Bestemmingsplan Benedenweg naast 143 Sint Pancras

Reactienota in het kader van de terinzagelegging van het ontwerp bestemmingsplan
Benedenweg naast 143 Sint Pancras

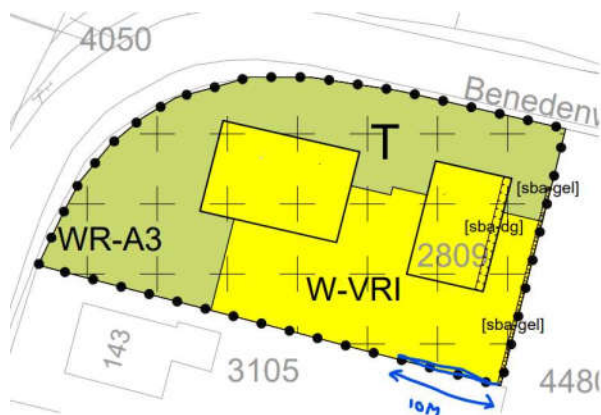
Abusievelijk is de aanduiding “specifieke bouwaanduiding – geluidsscherm” niet opgenomen aan de zuidzijde van de te bouwen woning. Dit is wel voorgeschreven in het uitgevoerde akoestisch onderzoek.

De op de verbeelding opgenomen aanduiding “specifieke bouwaanduiding – geluidsscherm” wordt aangepast, zodat de aanduiding voldoet aan het “Akoestisch onderzoek realisatie woningen Kavel 2809 ten noorden van Benedenweg 144 St. Pancras”
